# RENESAS TECHNICAL UPDATE

製品分類	MPU & MCU	発行番号	TN-RX*-A113A/J	Rev.	第1版
題名	RX110グループフラッシュメモリに関するユーザーズマニュアルの誤記訂正		情報分類	技術情報	
適用製品	RX110グループ	対象ロット等	関連資料	RX110グループ ユーザーズマニュアルハードウェア編 Rev.1.00 (R01UH0421JJ0100) RX110グループ 製品仕様の変更について (TN-RX*-A112A/J)	
		全ロット

RX110グループユーザーズマニュアルハードウェア編 Rev.1.00の「31. フラッシュメモリ」章において誤記がありましたので、以下のとおり訂正いたします。

図31.3 エリアプロテクションの概念 (ブロック4からブロック6をアクセスウィンドウに設定)

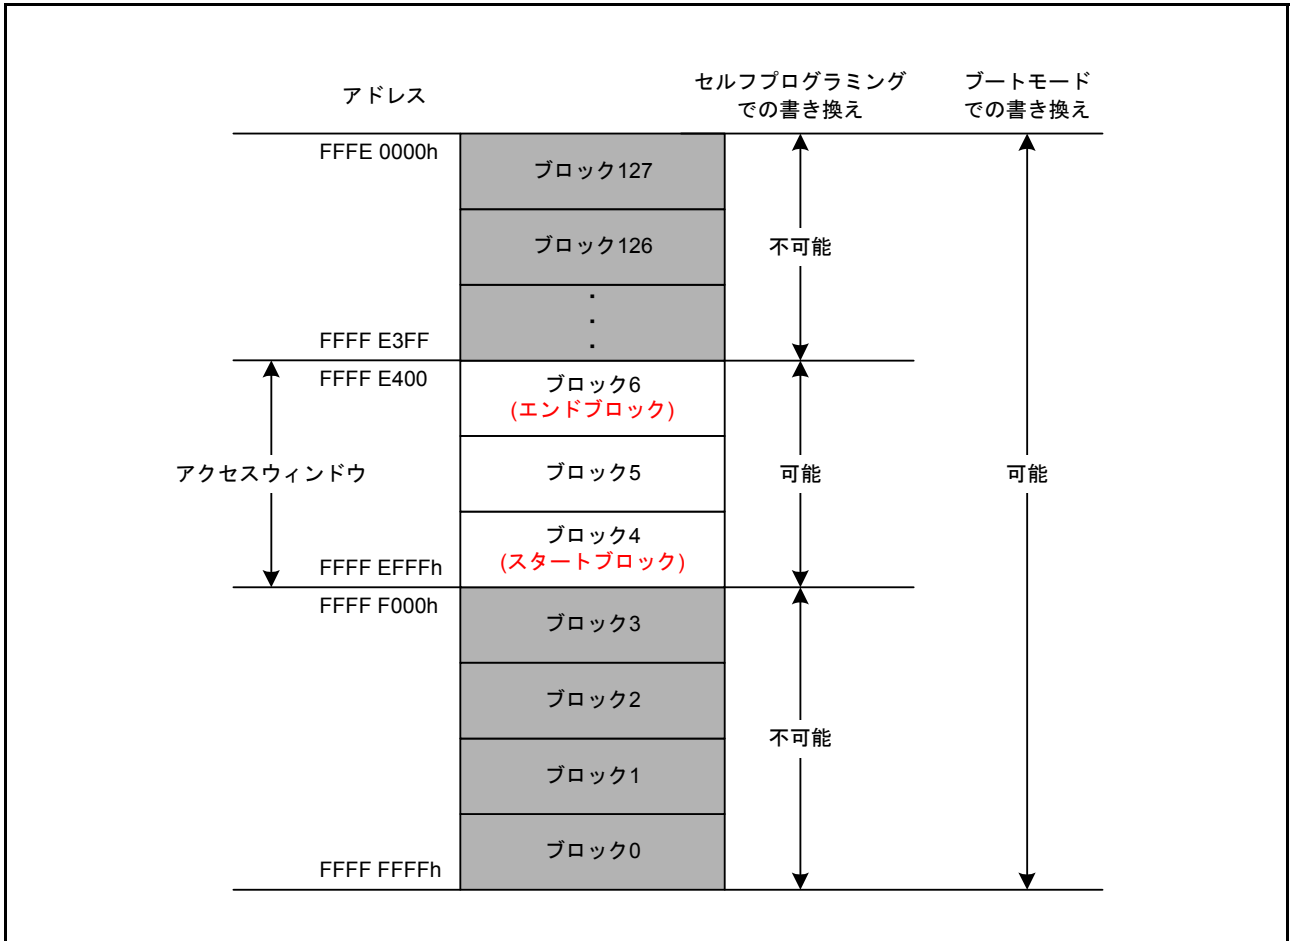
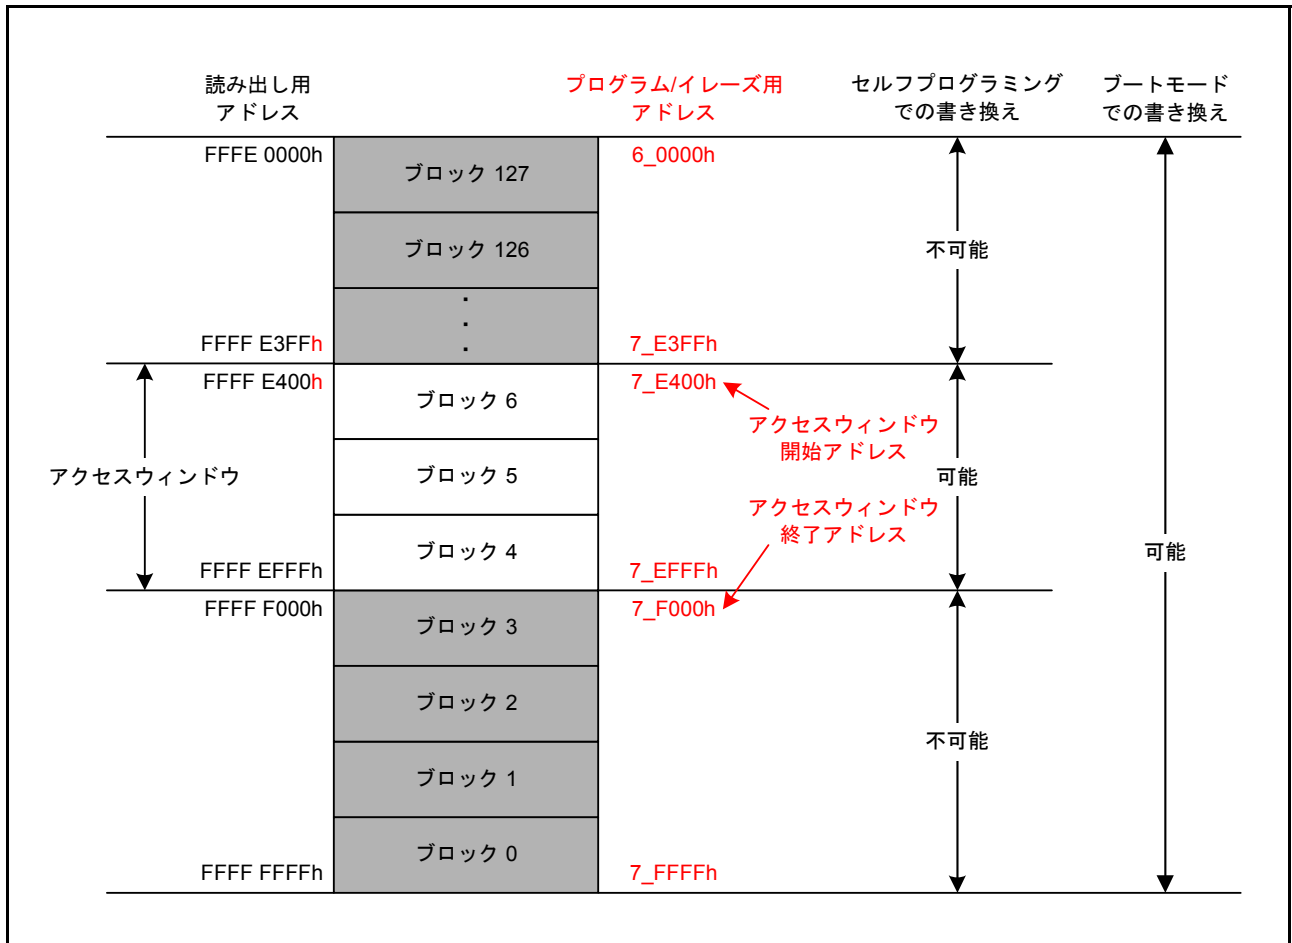
「31.5 エリアプロテクション」の本文、および図31.3を以下のとおり訂正いたします。

アクセスウィンドウの範囲設定は、**スタートブロック**と**エンドブロック**を指定して行います。アクセスウィンドウの範囲は、ブートモードおよびセルフプログラミングのいずれでも設定できますが、エリアプロテクションが有効になるのはシングルチップモードでセルフプログラミングを行うときだけです。

アクセスウィンドウの範囲設定は、開始アドレスと終了アドレスを指定して行います。アクセスウィンドウの範囲は、ブートモードおよびセルフプログラミングのいずれでも設定できますが、エリアプロテクションが有効になるのはシングルチップモードでセルフプログラミングを行うときだけです。

図31.4 フラッシュメモリのモード遷移図

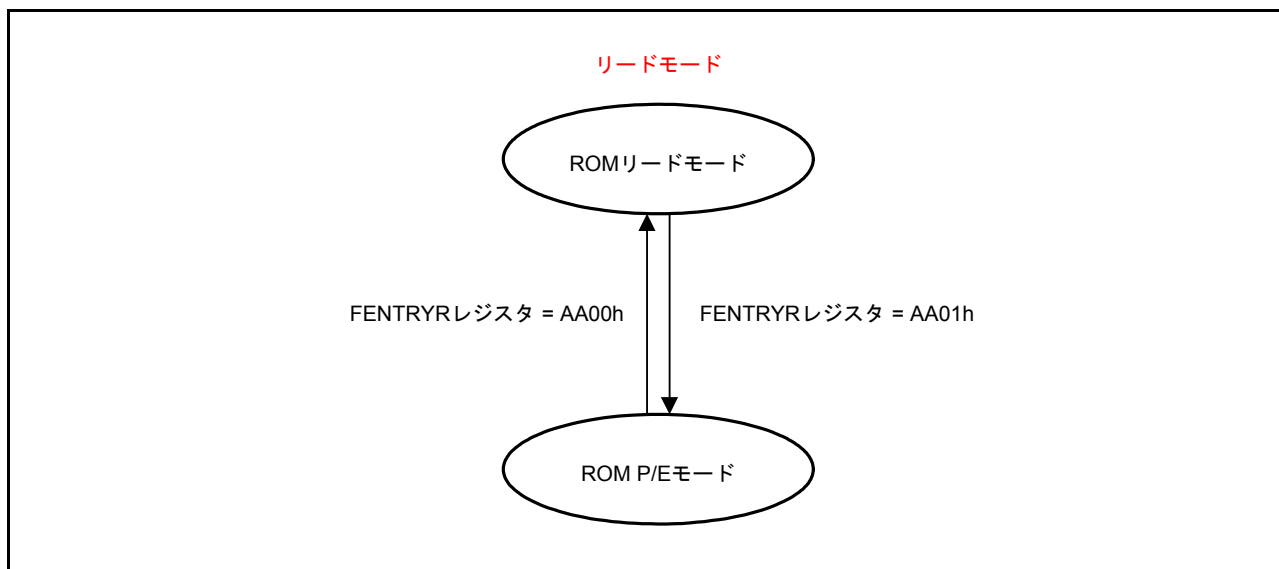
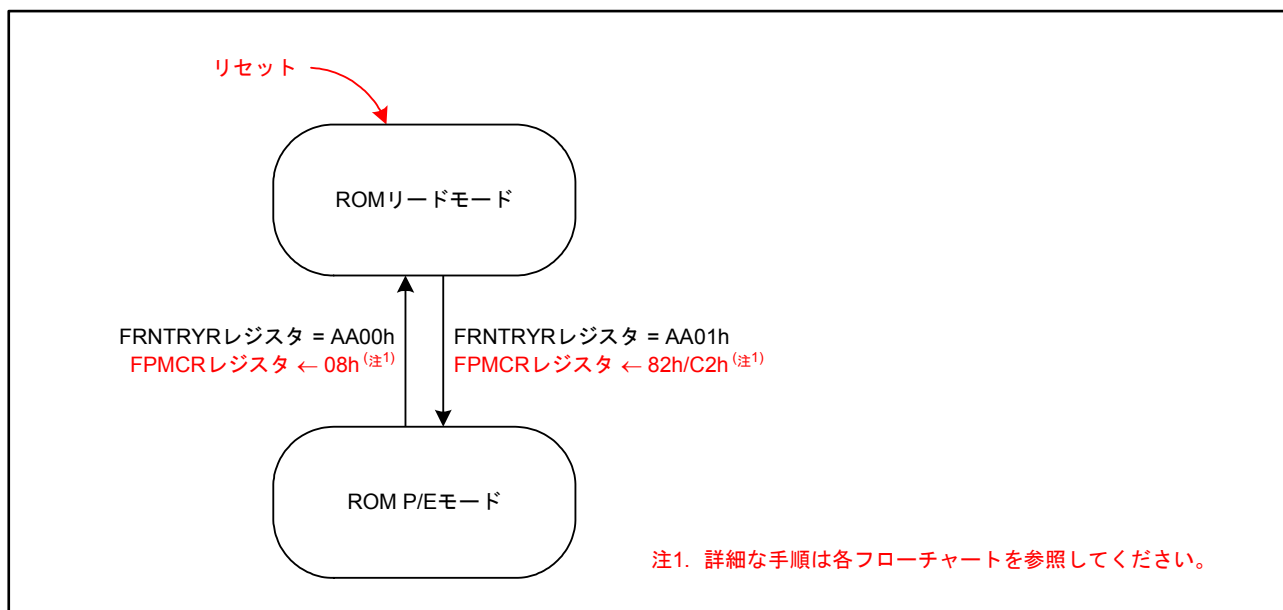
「31.6.1 シーケンサのモード」の本文、および図31.4を以下のとおり訂正いたします。

シーケンサには、3種類のモードがあります。モードの移行は、FENTRYRレジスタへの書き込み、およびソフトウェアコマンドで行います。図31.4にフラッシュメモリのモード遷移図を示します。

シーケンサには、2種類のモードがあります。モードの移行は、FENTRYR レジスタへの書き込み、およびFPMCR レジスタの設定で行います。図31.4にフラッシュメモリのモード遷移図を示します。

ROMがリードモードになっているモードを、ROMリードモードと言います。P/Eモードからは、FPMCRレジスタを“08h”、FENTRYR.FENTRY0ビットを“0”にした場合にこのモードに遷移します。

ROMがP/Eモードになっているモードを、ROM P/Eモードと言います。FENTRYR.FENTRY0ビットを“1”、FPMCRレジスタを“82h”または“C2h”にした場合にこのモードに遷移します。

図31.5 ROMリードモードからROM P/Eモードへの遷移フロー

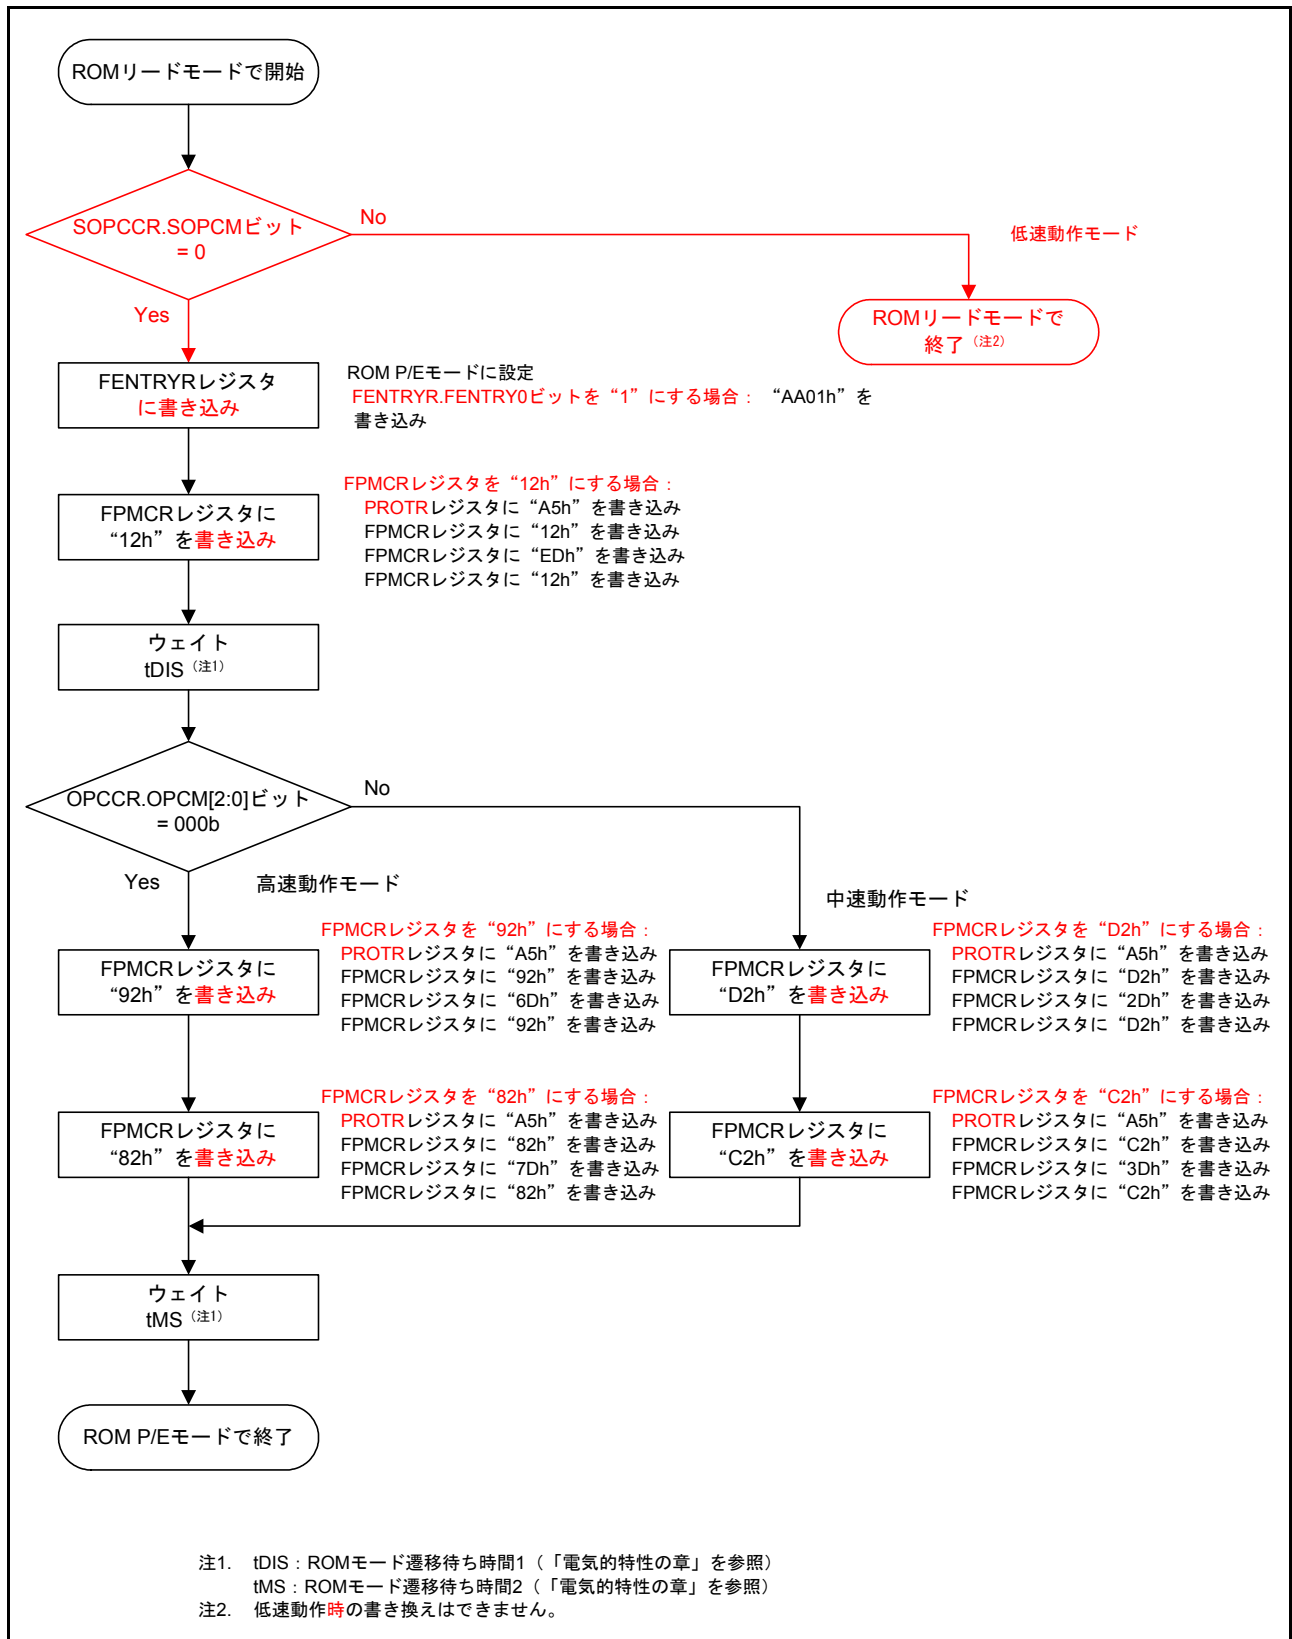
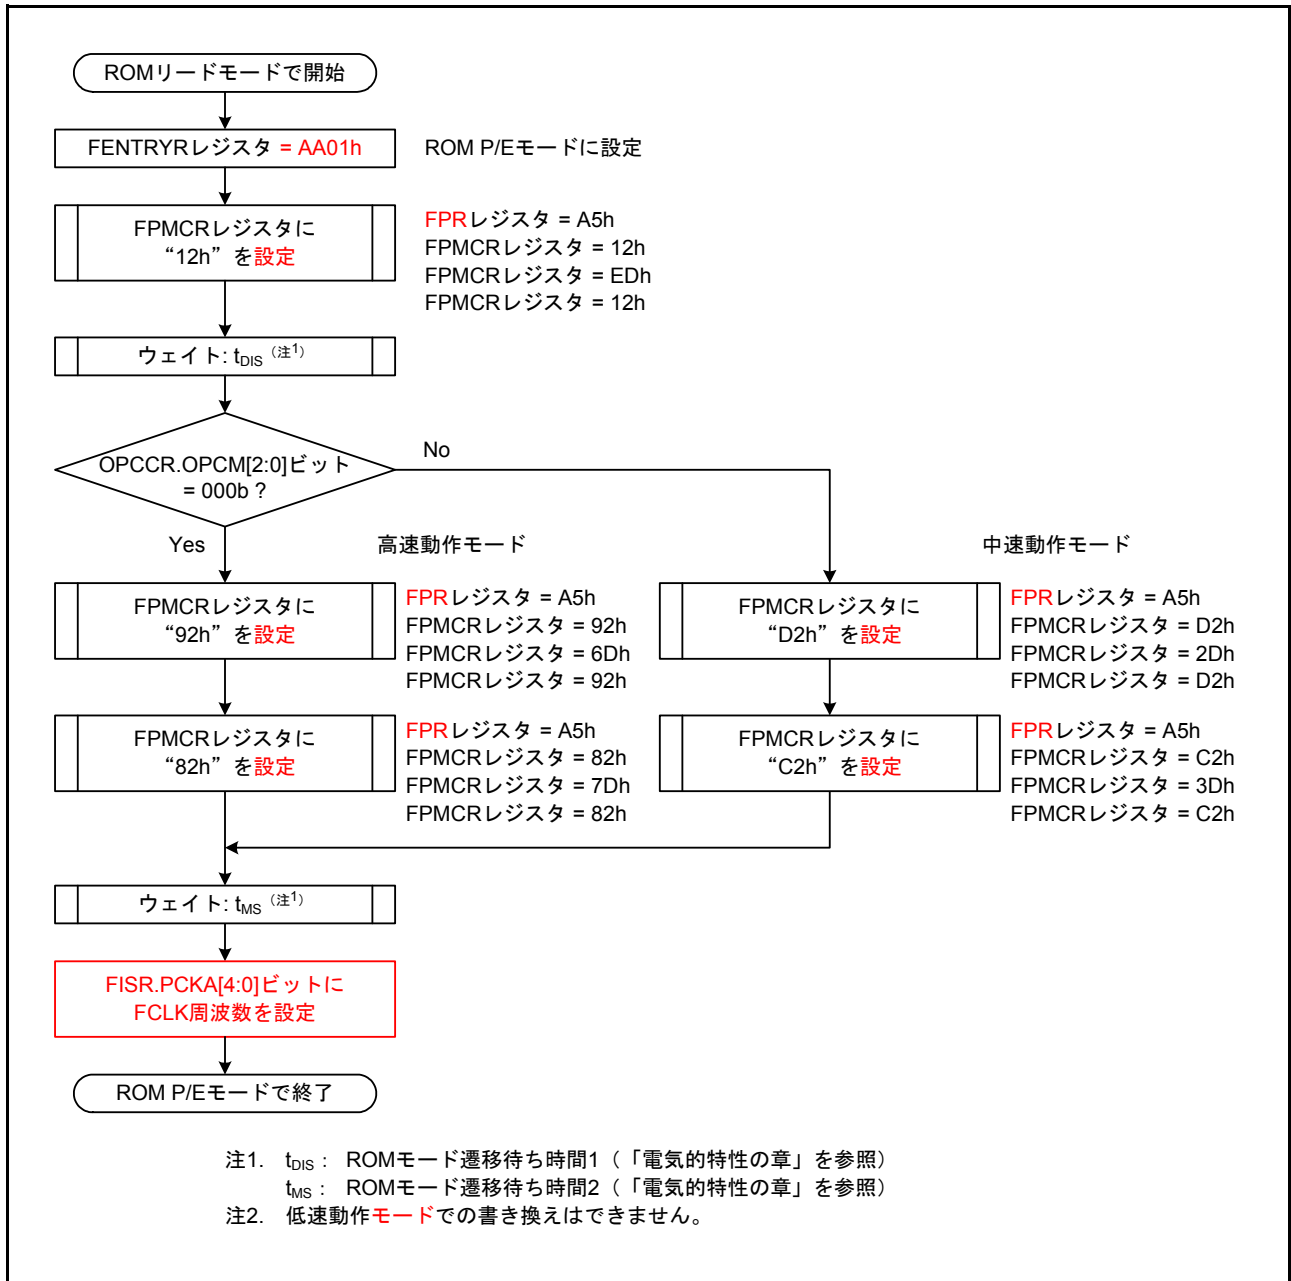
「31.6.3 ソフトウェアコマンド使用方法」の「(1) ROM P/Eモード移行方法」の図31.5を以下のとおり訂正いたします。

図31.6 ROM P/EモードからROMリードモードへの遷移フロー

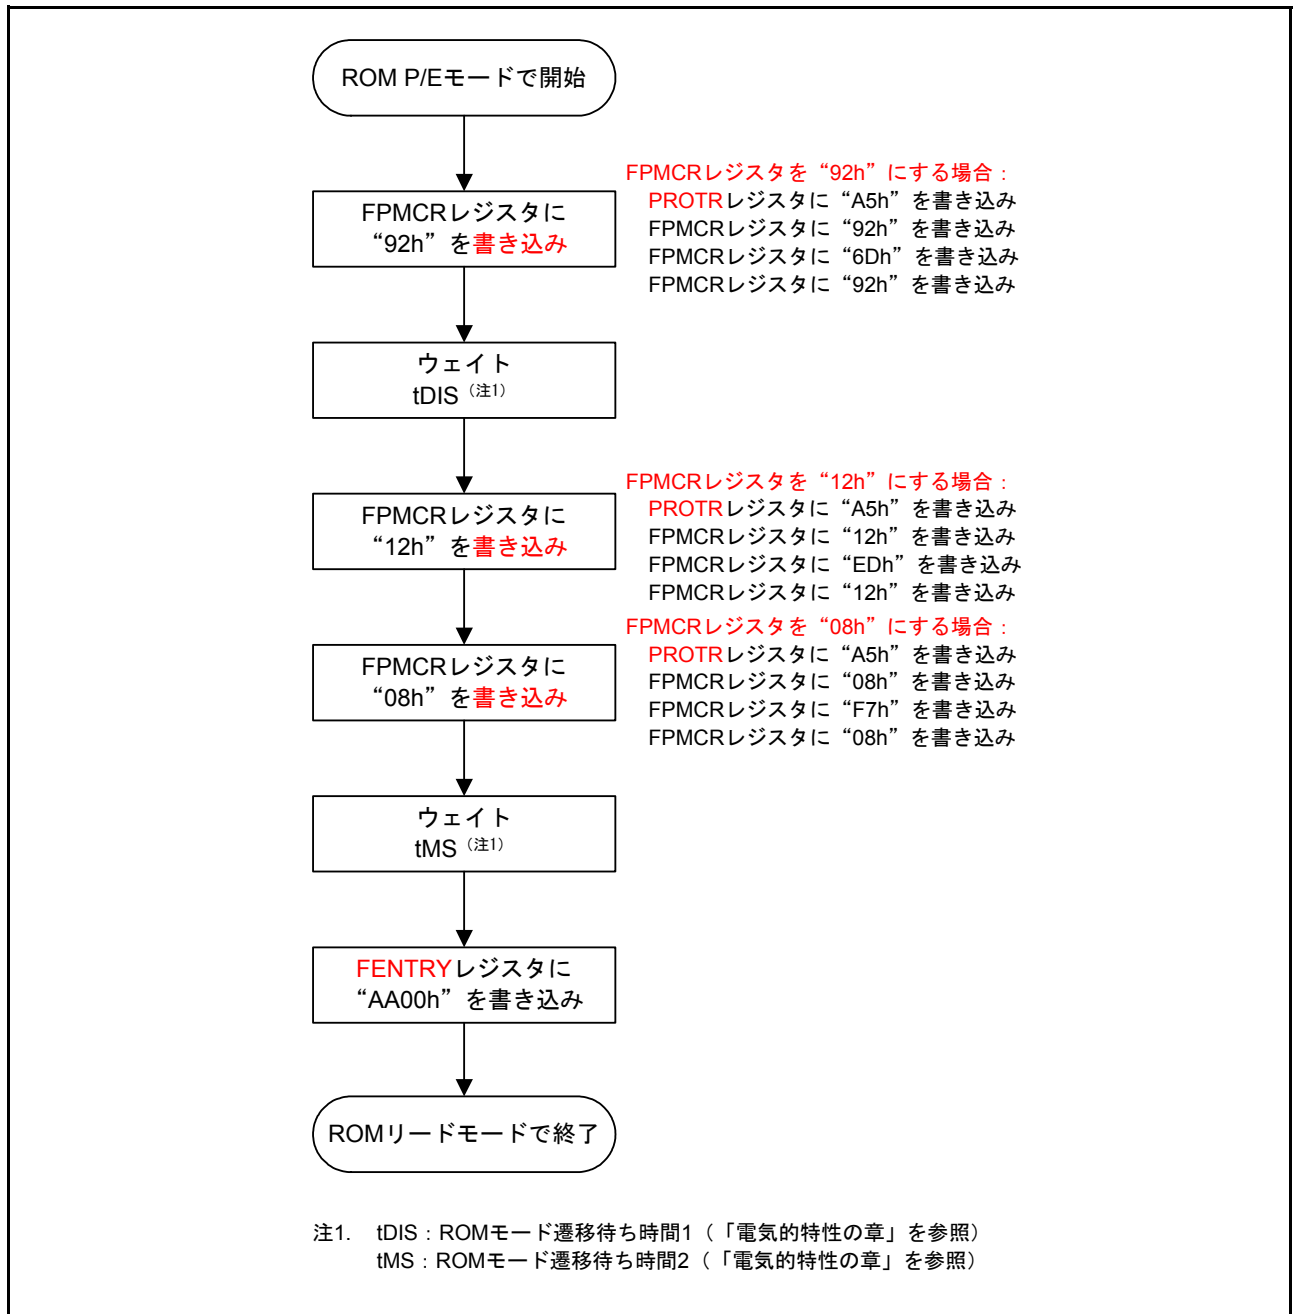
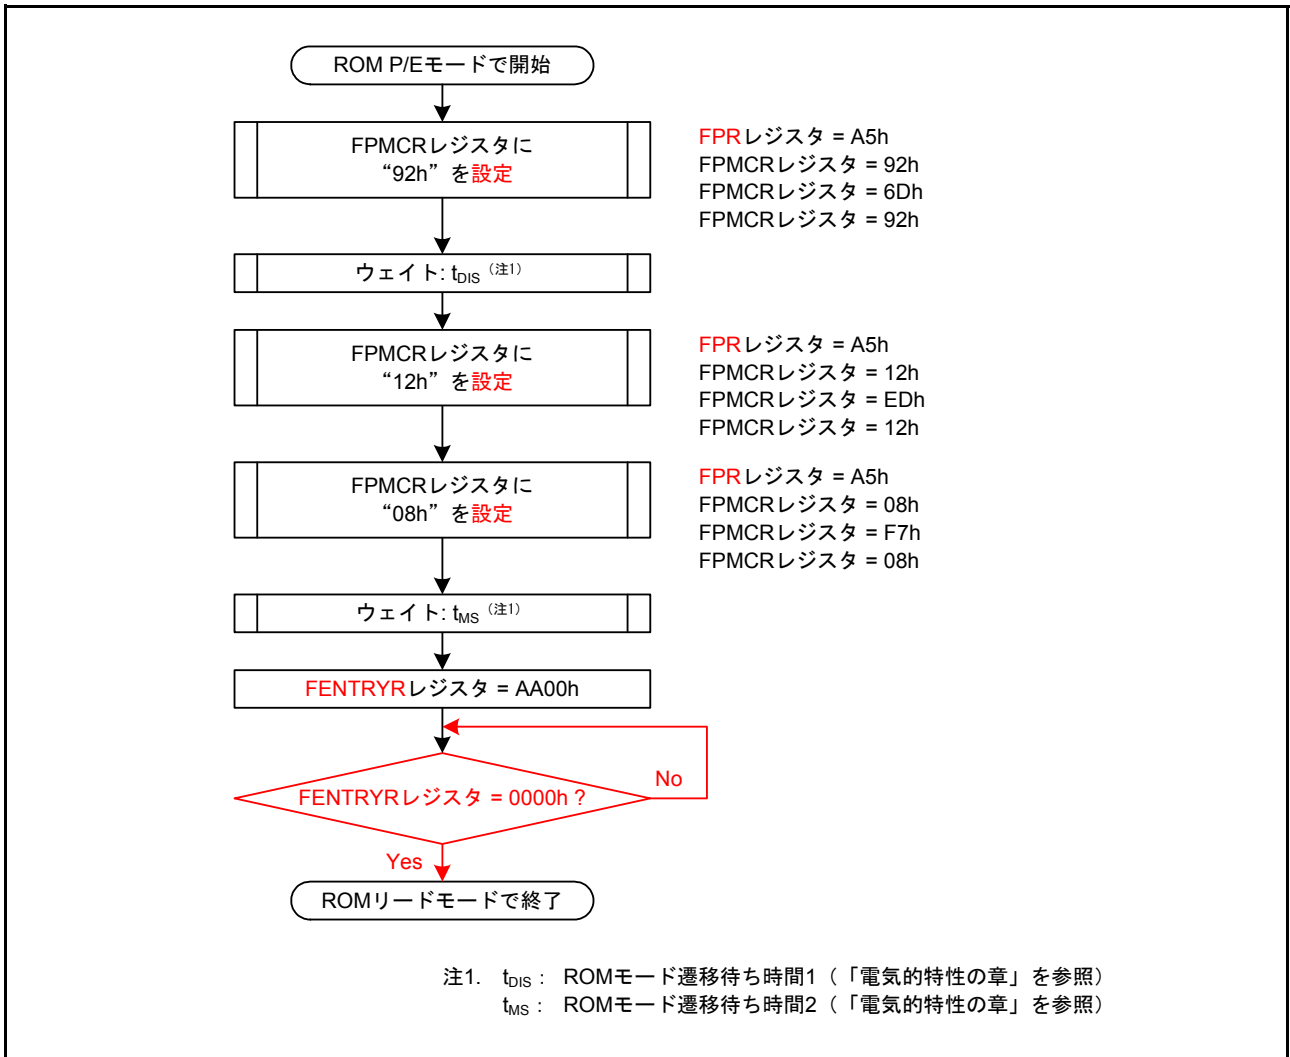
「31.6.3 ソフトウェアコマンド使用方法」の「(2) ROMリードモード移行方法」の図31.6を以下のとおり訂正いたします。
